# SWAG 81 93 2682

Citroën C1 1.0 (ref. no. 1201.L3, 1201.J0)

## Pompe à eau

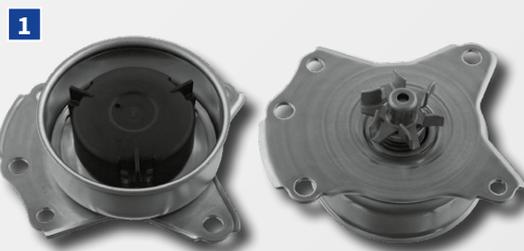
Fuite de la pompe à eau.

La pompe à eau proposée à l'origine peut engendrer un problème de fuite sur les véhicules cités ci-dessus. En effet, cette pièce est composée d'une tôle d'acier perforée pouvant causer des dommages significatifs sur le moteur.

SWAG vous recommande l'utilisation de la pompe à eau SWAG n° 81 93 2682. Cette pièce est composée d'aluminium permettant d'avoir une pompe plus résistante aux fuites. SWAG vous propose une solution complète en vous

fournissant un kit (boulons et autres composants).

Lorsque vous changez une pompe à eau avec la nouvelle référence 81 93 2682, assurez-vous d'utiliser les boulons fournis dans le kit. Le diamètre des boulons est de 28mm. Les informations de montage constructeur doivent toujours être suivies.
